SAS TOURNEBRIDE à Saint-Etienne de Montluc (44)

Demande d'examen au cas par cas : compléments en réponse au courrier du 13/05/2025

Source : [Pré-localisation des zones humides en Pays de la Loire](#)

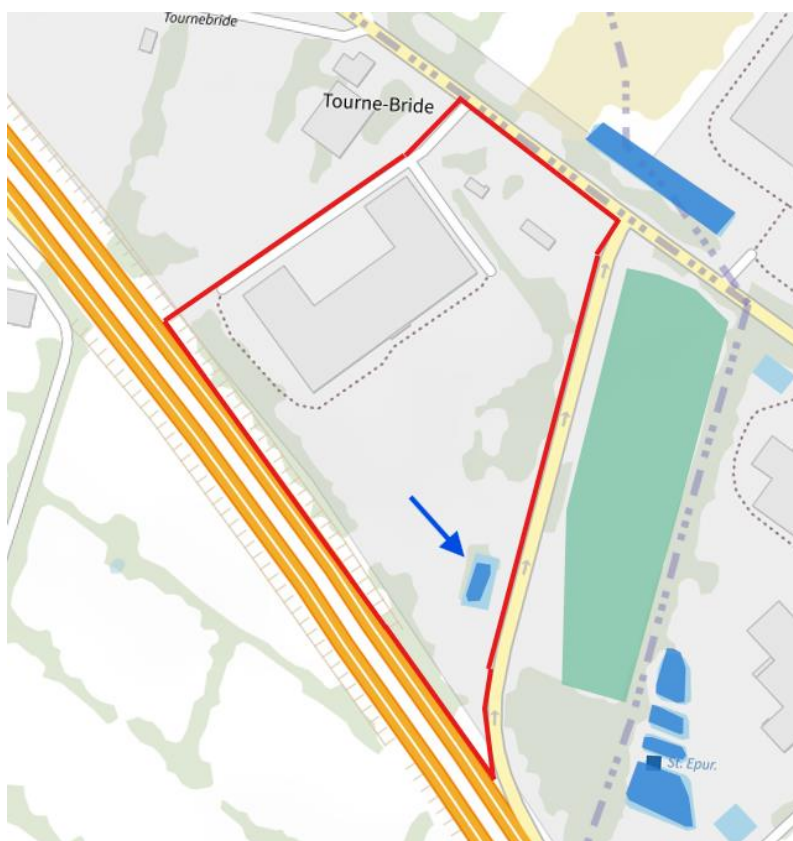
Vous affirmez, suite à une prospection limitée à deux sondages pédologiques, que le site ne comprend pas de zones humides. Pourtant, la prélocalisation nationale 2023 des zones humides indique la présence sur votre site des zones humides potentielles. Les sondages n'ont pas été réalisés au sein de ces zones humides potentielles. Veuillez procéder à des sondages pédologiques complémentaires pour confirmer l'absence de zones humides au sein de ces secteurs potentiels.

La classification de ces sondages selon la grille GEPPA a permis de s'assurer de l'absence de zone humide : en l'absence de suspicion de zone humide (cf ci-après), il n'est pas nécessaire de faire de nouveaux sondages.

La prélocalisation des zones humides des Pays de la Loire disponible sur le site Sigloire identifie le bassin actuel en tant que plan d'eau, de même que les différents bassins de la zone (cf extrait ci-après). Il n'est pas indiqué de zone humide potentielle sur le reste de l'emprise du projet.

Ce bassin est un ouvrage anthropique qui a pour fonctionnalité la régulation des eaux pluviales du site existant. Cette fonctionnalité est conservée dans le projet mais le bassin est déplacé et redimensionné pour assurer la bonne gestion des eaux pluviales du futur projet.

Quand bien même, son déplacement serait considéré comme un assèchement de zone humide (ce qui nous apparaîtrait surprenant au regard de la définition de ces zones), sa surface est inférieure à 1 000 m², et ne nécessite aucune démarche au regard de la Loi sur L'eau.
